Co zmieni się na
ulicach
Niemcewicza
i Wspólnej
w Wesolej po
wybudowaniu
ścieżki rowerowej?

Raport z konsultacji społecznych
dotyczących budowy infrastruktury
rowerowej w dzielnicy Wesola na ul.
Niemcewicza i ul. Wspólnej na odcinku od
1 Praskiego Pułku do ul. Szosowej.

Konsultacje społeczne przeprowadził
Zarząd Dróg Miejskich

Warszawa, 17 stycznia 2017 r.

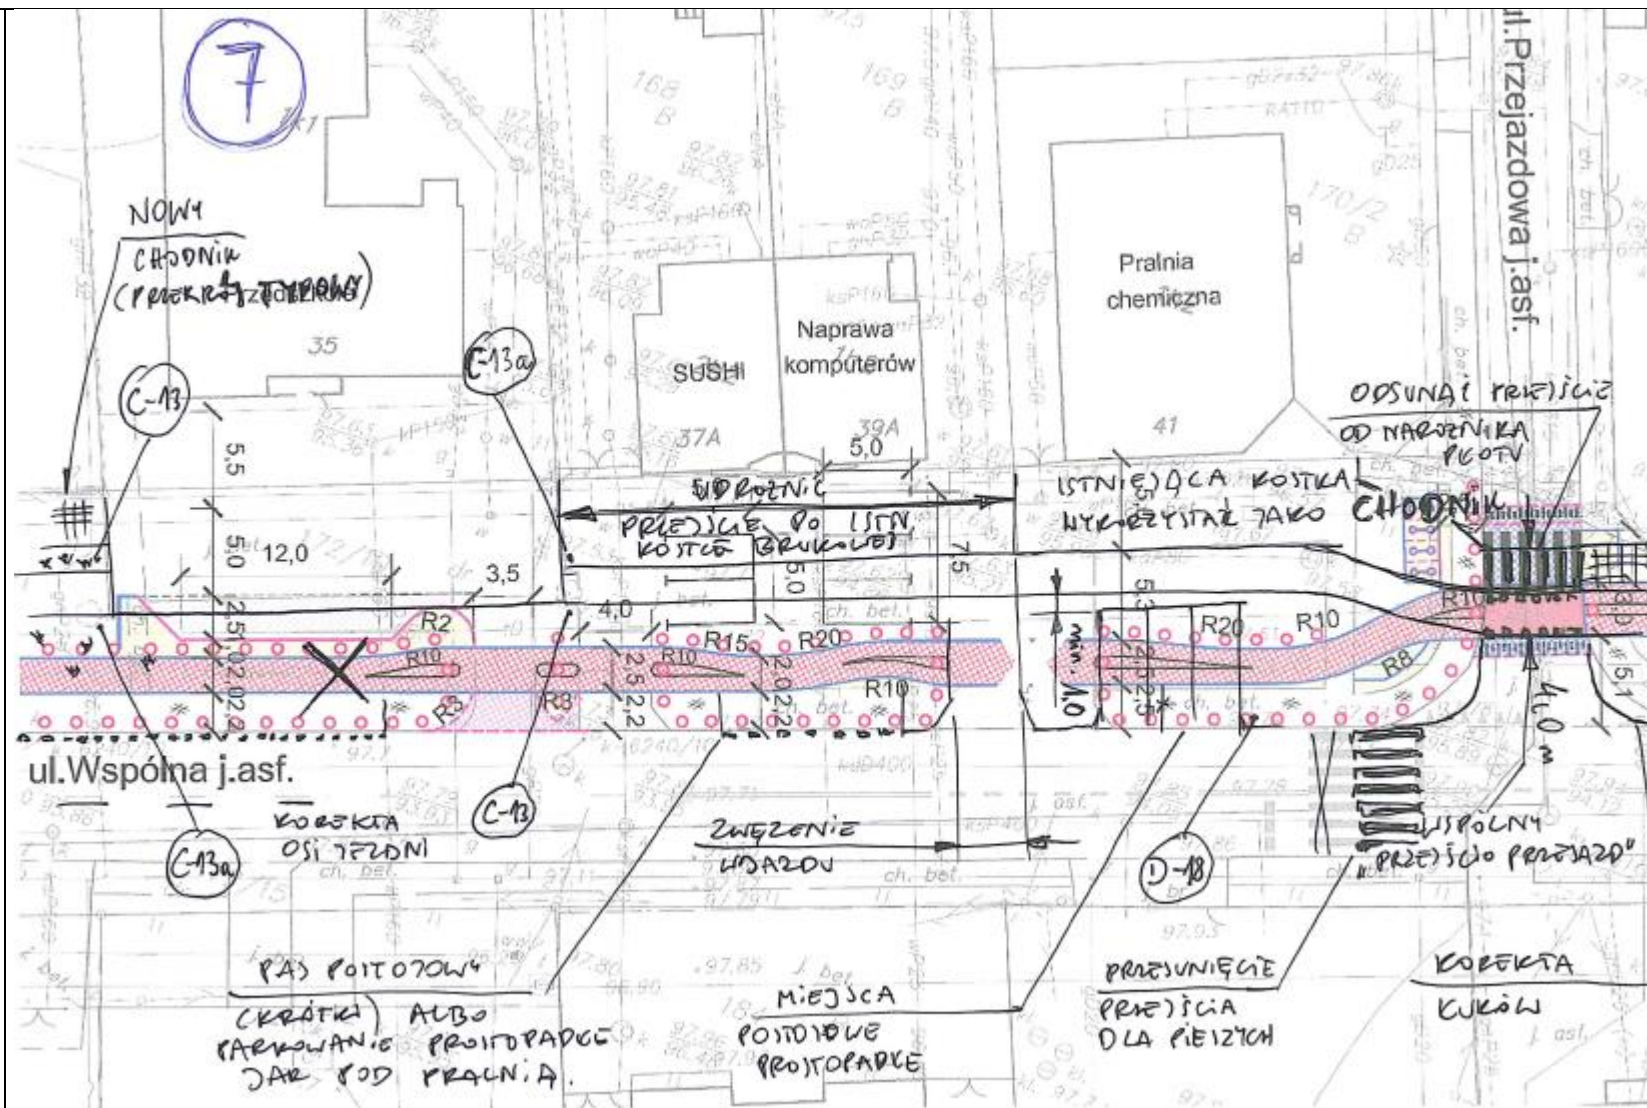
- a) Proszę podjąć próbę wyznaczenia parkowania przy jezdni na istniejącym chodniku mimo jego zbyt małej szerokości na miejsca postojowe. Proponuję utworzenie pasa postojowego częściowo na jezdni a częściowo na chodniku, z linią krawężniową pół metra od krawężnika. Takie nieznaczne zwężenie jezdni zdecydowanie uspokoi zdecydowanie często zbyt szybki ruch samochodów w tym rejonie.
- b) Jeśli tylko jest taka możliwość, nalegam na umożliwienie bezpieczniejszego ruchu rowerów w stronę Rembertowa poprzez utwardzenie fragmentu ul. Długiej.

Ze względu na istniejące zjazdy z ul. Niemcewicza możliwe byłoby wyznaczenie wyłącznie dwóch miejsc postojowych w pojedynczej zatoce. Na przedłużeniu ul. Długiej przy ul. Grzybowej zostanie zaprojektowana droga dla rowerów i pieszych.

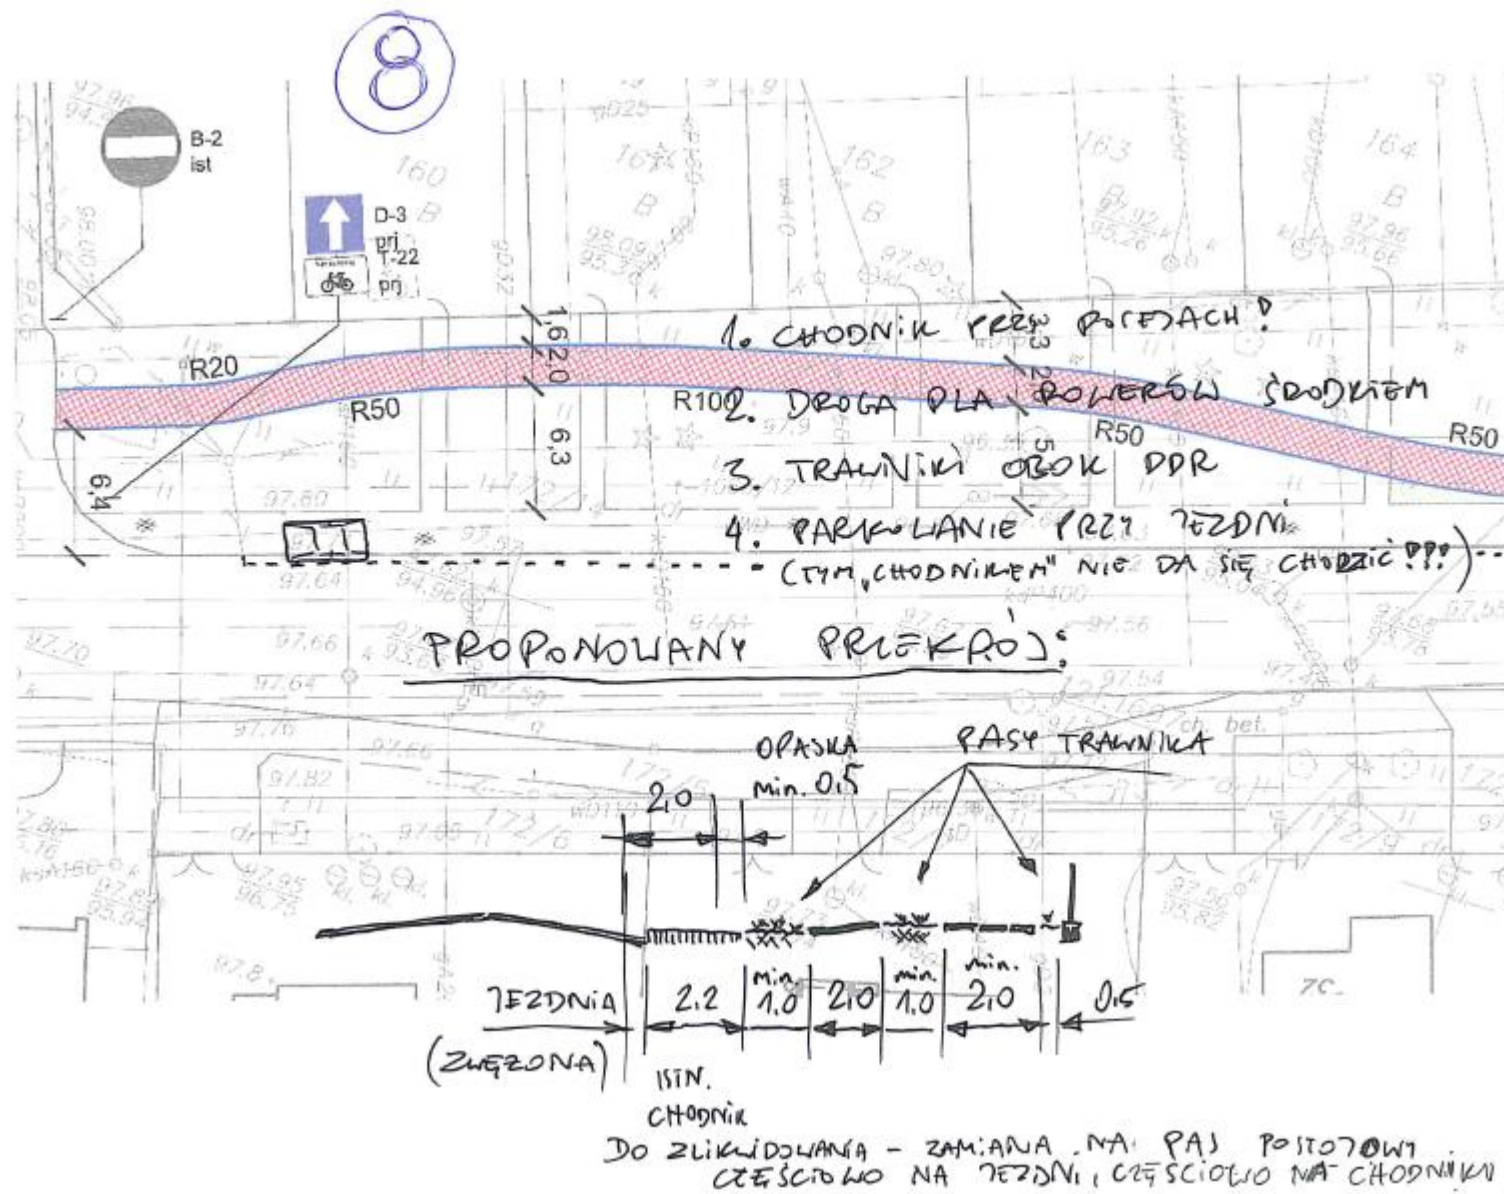
- a) Przesunięcie przejścia przez ul. Przejazdową (i połączenie go z przejazdem dla rowerów) w stosunku do rozwiązania projektowanego ma na celu poprawę widoczności ze względu na bliskość narożnika ogrodzenia.

- b) Przesunięcie przejścia przez ul. Wspólną oraz zwężenie wjazdu do posesji ma na celu tylko umożliwienie utworzenia prostokątnych miejsc do parkowania w miejsce "traconego" przez lokalnego przedsiębiorcę częściowo utwardzonego placu.

- Takie miejsca można też utworzyć przy punkcie "SUSHI" zamiast krótkiego pasa postojowego.
- c) Proponuję w maksymalnym możliwym zakresie wykorzystać do ruchu pieszego istniejące utwardzone nawierzchnie wykonane z kostki brukowej dobrej jakości.

- d) Na krótkim odcinku przy przedszkolu ruchu rowerów może się moim zdaniem odbywać po istniejącym ciągu pieszo-jezdnym na zasadach ogólnych. Chodzi o to, żeby umożliwić klientom przedszkola ruch wzdłuż tej powierzchni i parkowanie prostopadłe pod budynkiem z wykorzystaniem istniejącego wjazdu o szerokości 3,5 metra. Proponuję zrezygnować z projektowania miejsc postojowych po południowej stronie tego placu - w zamian wyznaczając długi pas postojowy przy jedni głównej (patrz też s. 8).

Przejście dla pieszych i przejazd dla rowerzystów przez ul. Przejazdową zostaną połączone i przybliżone maksymalnie do krawędzi jezdni ul. Wspólnej.

Na wysokości posesji nr 41 nie ma możliwości wyznaczenia prostokątnych miejsc postojowych ze względu na wynikającą z przepisów 10 m odległość od przejścia dla pieszych, na której zabrania się parkowania pojazdów. Ponadto zbyt częste przerywanie ciągłości dla rowerów jest rozwiązaniem substandardowym i możliwym do zastosowania w przypadkach, w których nie ma możliwości innych rozwiązań.

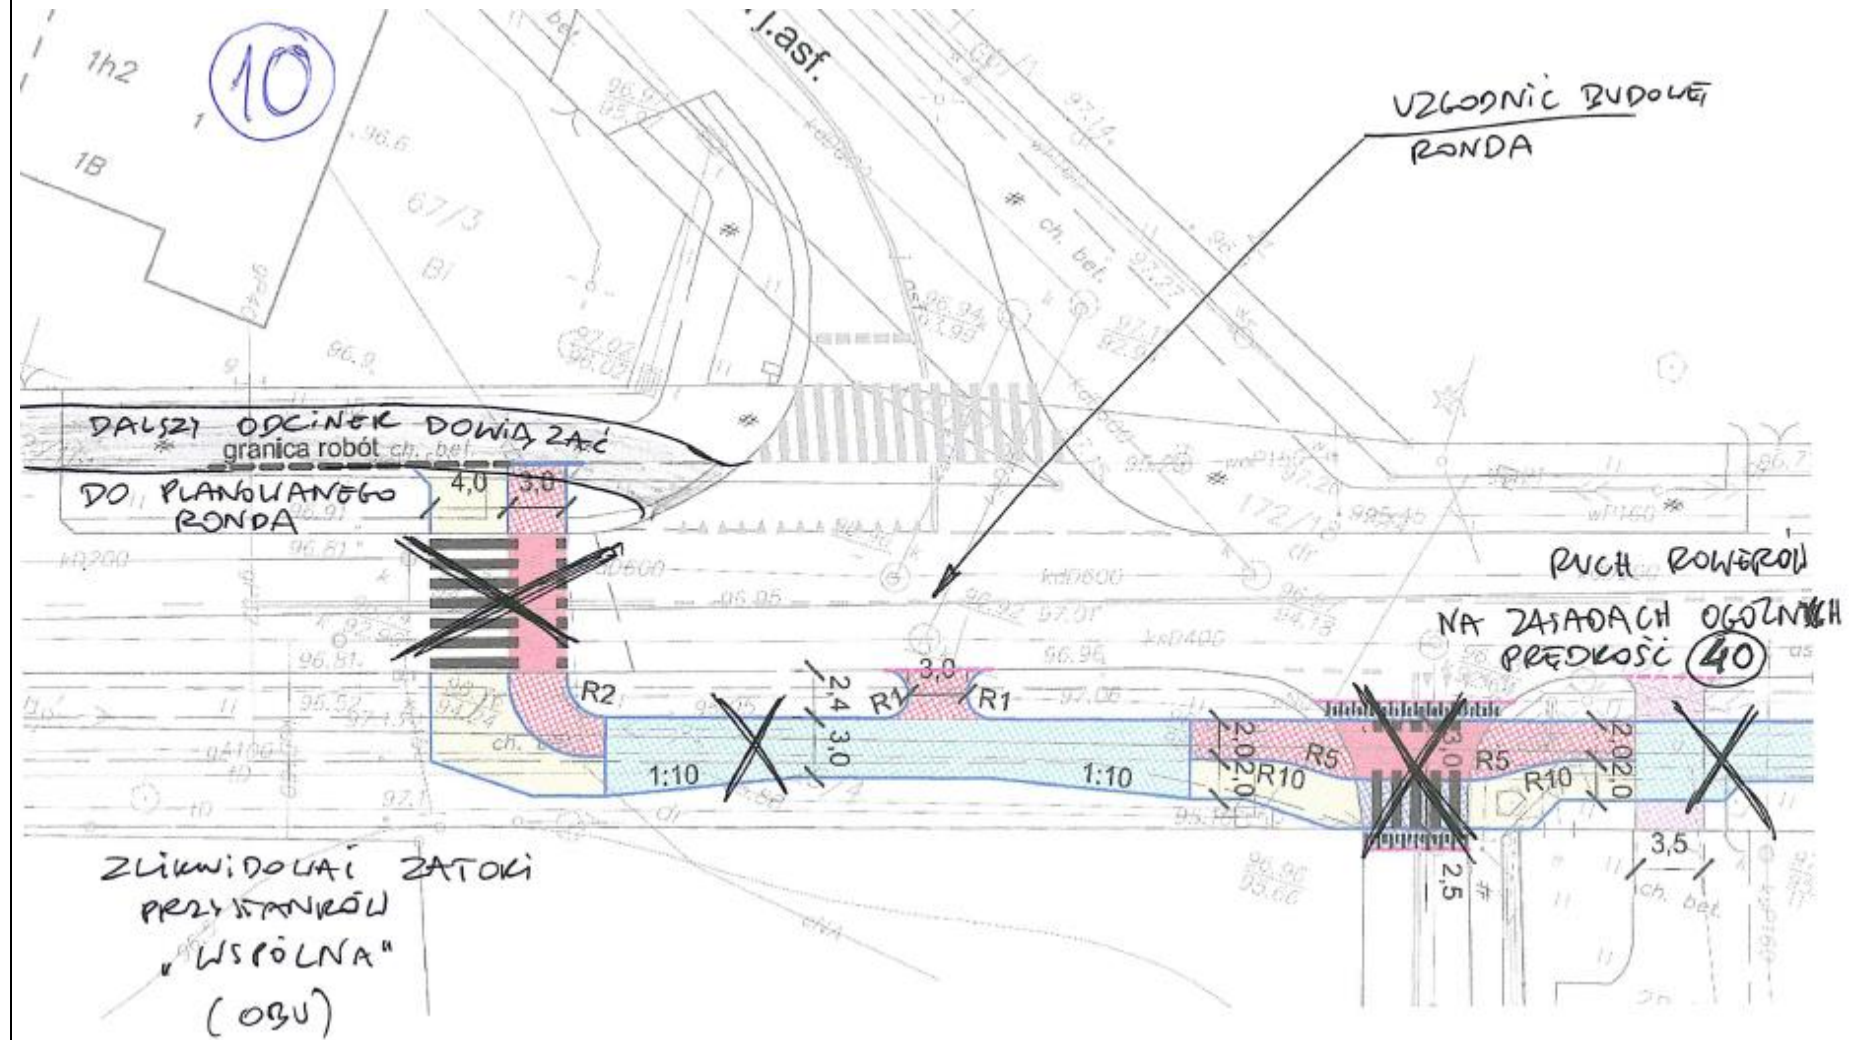
b) Uważam, że dla właściwego rozwiązania takiej drogi dla rowerów oraz przywrócenia normalnych warunków ruchu na chodniku po południowej stronie (znacznie częściej wykorzystywanym) właściwe byłoby zlikwidowanie zatok przystankowych w zespole WSPÓLNA (pod warunkiem wybudowania wysepek wg rozwiązania z p. 2a.

28	TG		Częściowo uwzględniono	Ograniczanie dopuszczanej maksymalnej prędkości bez stosowania fizycznych środków uspokojenia ruchu jest rozwiązaniem nieskutecznym. Zatoka autobusowa zostanie zachowana ze względu na brak kolizji z projektowaną infrastrukturą rowerową oraz duże natężenie pojazdów komunikacji publicznej na przystanku <i>Brata Alberta 01</i> .
29	TG	<p>a) Uprzejmie proszę, aby niezależnie od decyzji w sprawie kontynuowania projektowania DDR na odcinku na zachód od ul. Brata Alberta nie projektować przebiegu trasy przejazdami wokół ronda. Jak wykazuje doświadczenie i zgodnie z dobrymi standardami projektowania infrastruktury rowerowej, na małych rondach o jednym pasie ruchu rowery powinny być włączane w ruch okrężny po jezdni a nie zmuszane do wielokrotnego przecinania wlotów (patrz też p. 1b).</p> <p>b) W razie podjęcia decyzji o projektowaniu dalszego ciągu DDR o dyskusyjnej funkcjonalności (ze względu na zmianę strony jezdni i mieszanie ruchu rowerowego z intensywnym ruchem pieszym) oraz wątpliwej pod względem ekonomicznym (chodnik na tym odcinku właśnie jest remontowany przy szerokości 2,5 i 2,0m zależnie od odległości od ronda), proszę ją również włączyć w rondo jako wlot/wylot jak na szkicu po północno-wschodniej stronie.</p> <p>c) Dla zminimalizowania obaw o bezpieczeństwo rowerów na jezdni, proszę o ustawienie na odcinku Brata Alberta - Szosowa znaków ograniczenia prędkości do 40 km/h. Ze względu na niewielką odległość między skrzyżowaniami, nie widzę potrzeby stosowania innych (fizycznych) środków uspokojenia ruchu. Za niecelowe uważam też ewentualne zwężanie jezdni w tym miejscu - utrudniłoby to rowerzystom omijanie stojących lub wyprzedzanie wolno jadących pojazdów (w korkach).</p> <p>Rozważyłbym za to likwidację zatoki przystankowej, ze względu na złe warunki obsługi pasażerów oraz ogólną ciasnotę chodnika w jej rejonie.</p>	Nie uwzględniono	Kompleksowa przebudowa skrzyżowania ul. Szosowej i ul. Wspólnej, w tym zatok autobusowych

w zespole przystankowym Wspólna znajduje się poza zakresem opracowania i nie znajduje się w aktualnych planach finansowych. Zamawiający nie wyklucza realizacji skrzyżowania o ruchu okrężnym w przyszłości.
